Welstand- en Monumentencommissie

Blok A: straatzijde Stationsweg

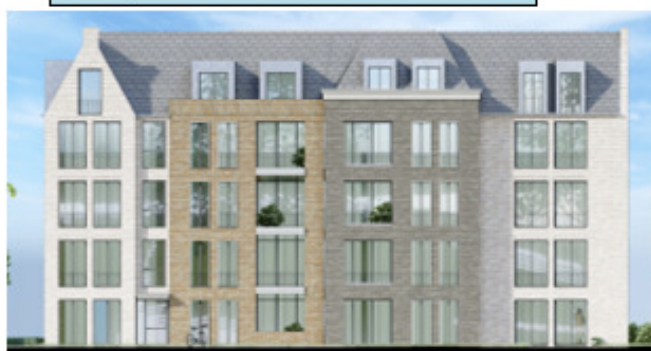
Conclusie 31 mei '23 Aanhouden. De geïntegreerde commissie constateert dat de geveltekeningen van het ingediende plan in sterke mate afwijken van het goedgekeurde plan van 17 oktober 2023. De commissie wenst graag overleg met de aanvragers.

Conclusie 28 juni '23 Opdrachtgever, Architect en aannemer zijn bij de vergadering aanwezig. In het kort wordt het verslag van vorige vergadering aangehaald. De geveltekeningen van de vergunningsaanvraag worden naast de geveltekeningen van het goedgekeurde plan van 17 oktober 2022 gehouden.

- De dakkapellen worden verder verfijnd en ranker gedetailleerd.
- De architect komt met een voorstel om de variëteit van het gevelbeeld middels de toegepast raamvormen weer terug te brengen in de uitwerking.
